Estádio: MUNICIPAL ANTÔNIO VIANA DA SILVA

LAUDO DE SEGURANÇA

LAUDO DE SEGURANÇA Nº 32BPMI-001/30/13:

PARECER SOBRE
LAUDO DE
VISTORIA TÉCNICA DE
ENGENHARIA

Entradas privativas para arbitragem, atletas, autoridades, PM, ambulância, e imprensa

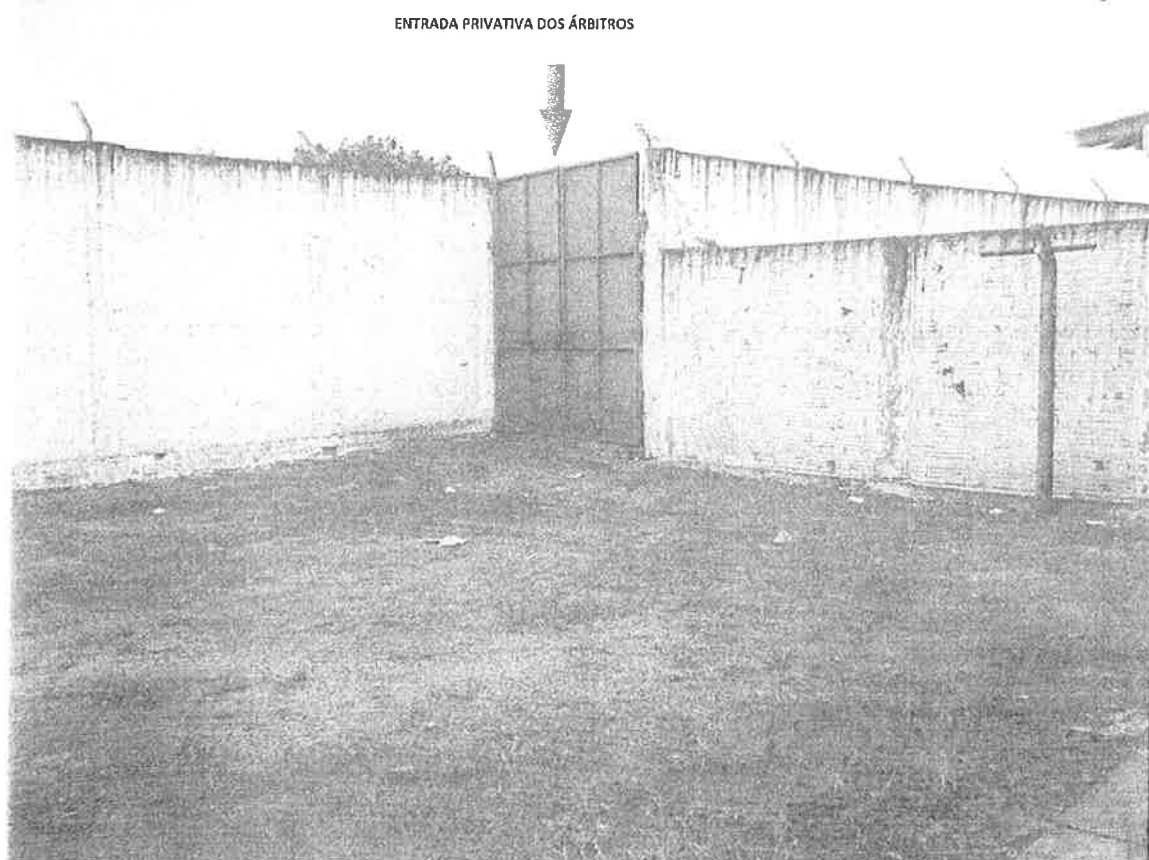
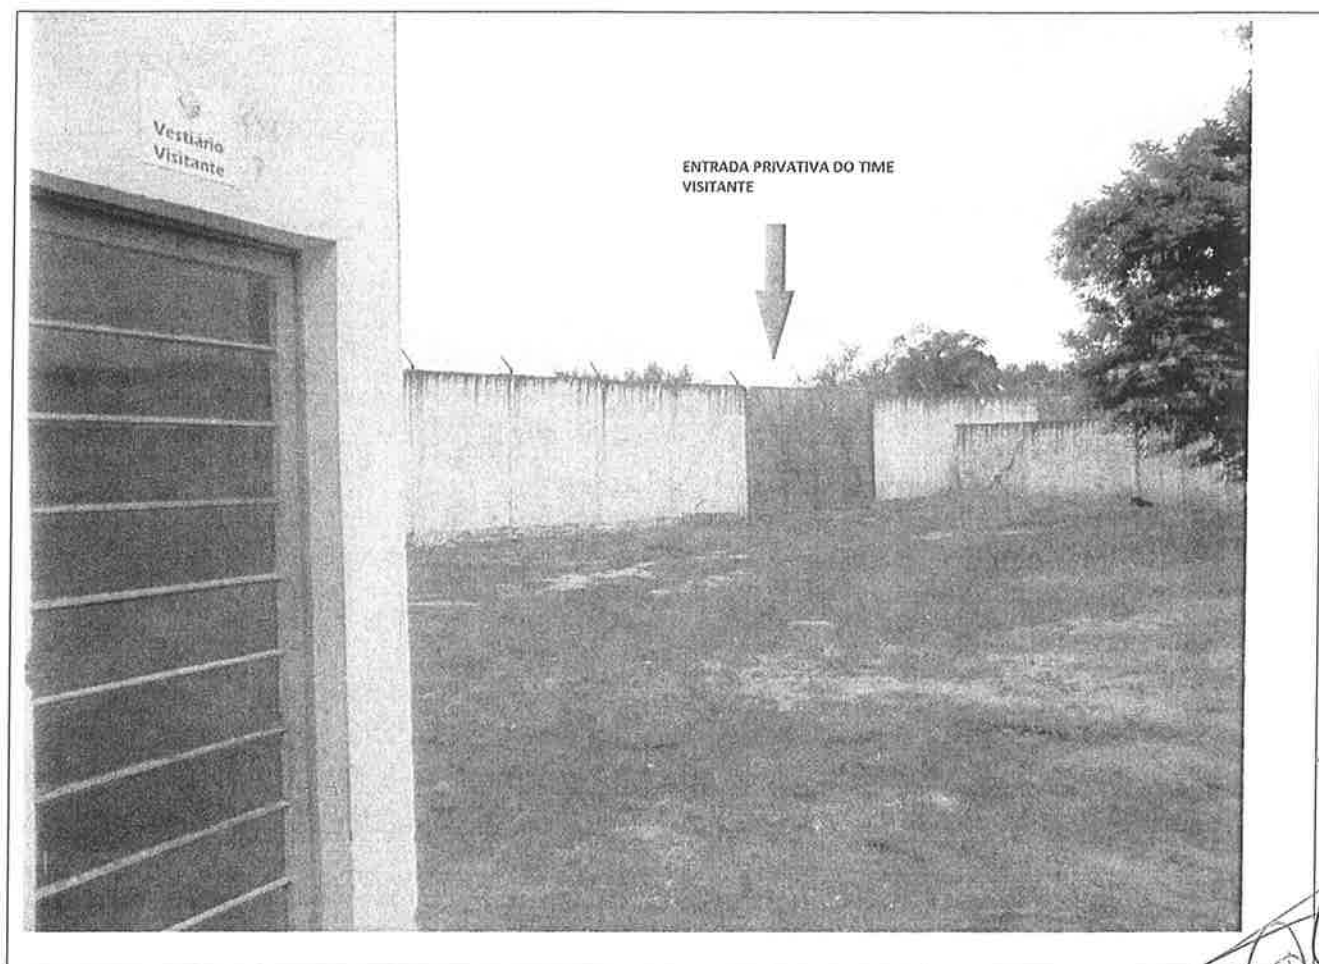
19. Existem entradas privativas para atletas, árbitros, autoridades, profissionais de imprensa e pessoal em serviço nos dias de jogos?

Sim, há entradas exclusivas para árbitros, para os atletas (uma para cada time), imprensa, e para autoridades.

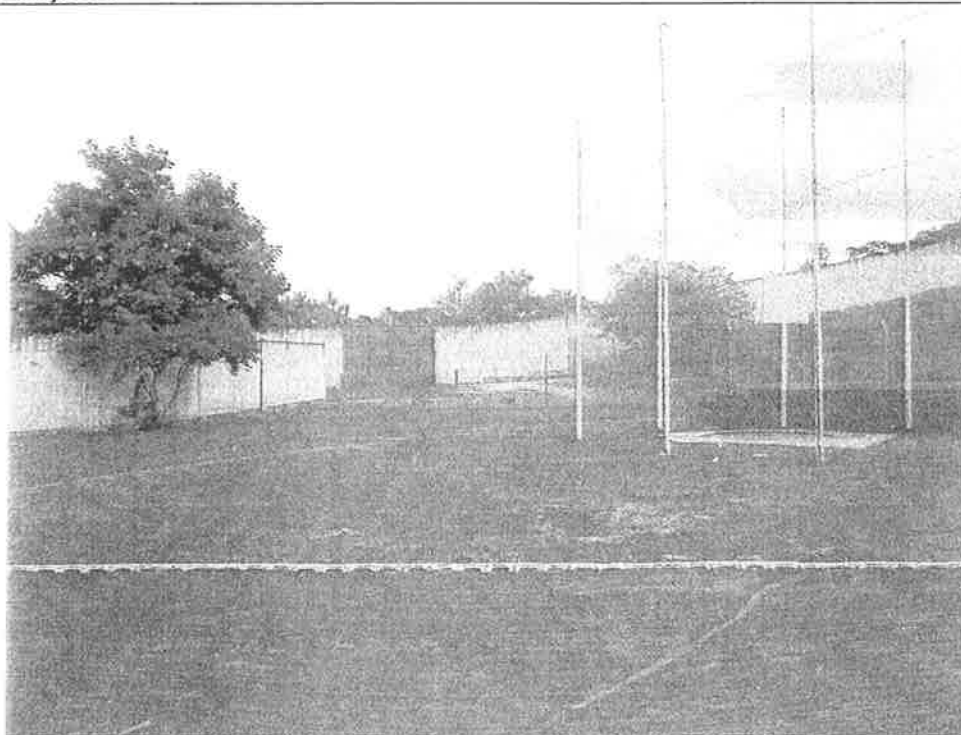
29. Quais são as distâncias entre os vestiários do time mandante e visitante e o vestiário dos árbitros?

Aproximadamente 30 metros entre os vestiários dos times e o dos árbitros e 60 metros entre os Vestiários dos times local e visitante.

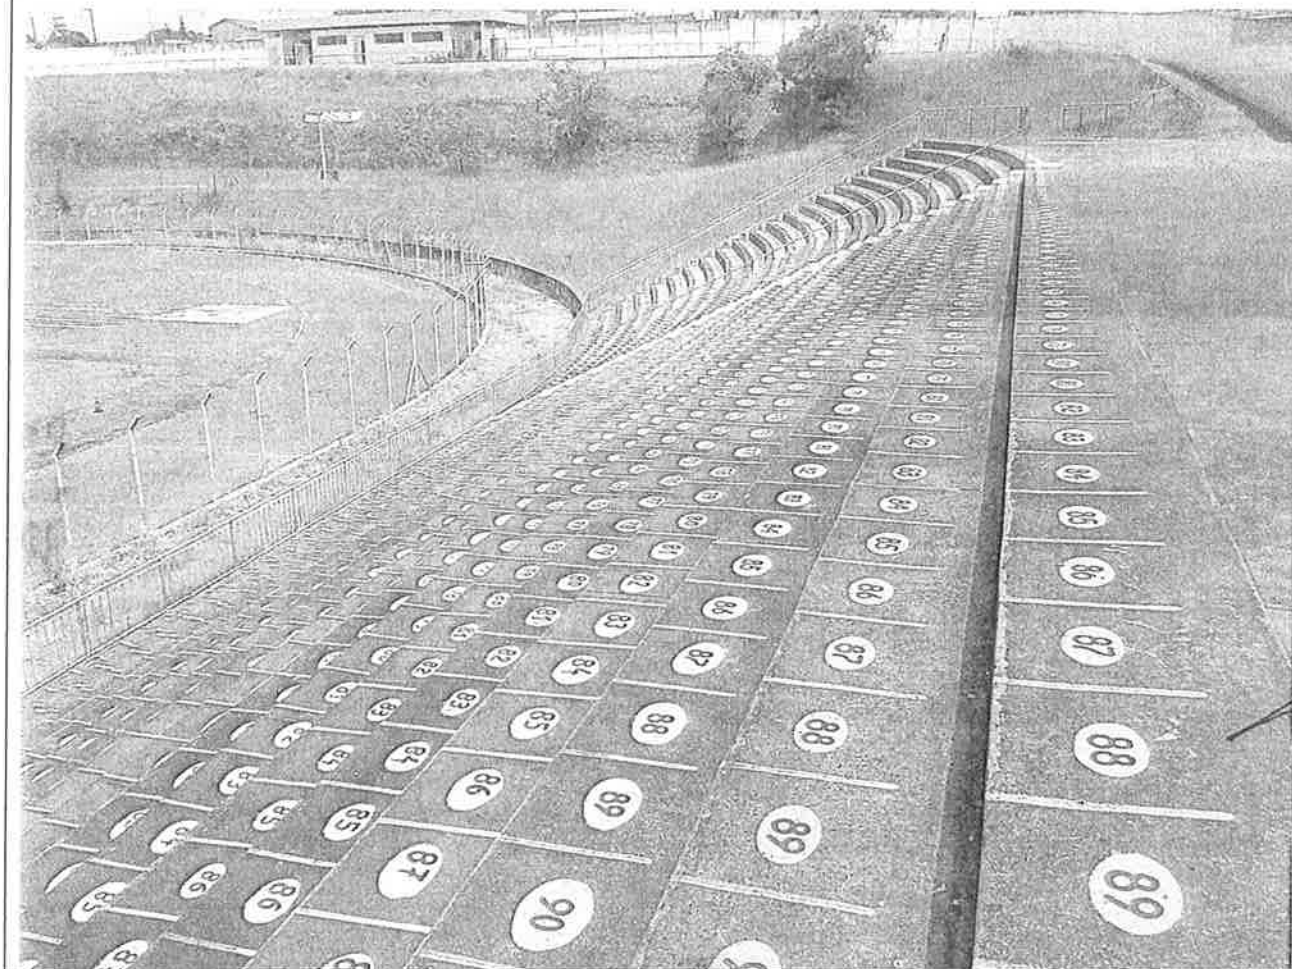
37. Qual a capacidade recomendada? Identifique os motivos para restrição da capacidade.

É recomendado, em caso hipotético de lotação do estádio e que haja torcida adversária, que o setor de arquibancadas para torcida visitante seja reduzida para $\frac{1}{4}$ de seu espaço físico, exclusivamente para uso da torcida do time visitante, outro $\frac{1}{4}$ (aprox. 26 metros) de espaço livre para a contenção policial, e os $\frac{2}{4}$ restantes para a torcida local, portanto a capacidade total seria reduzida para cerca de 7.000 expectadores sentados.
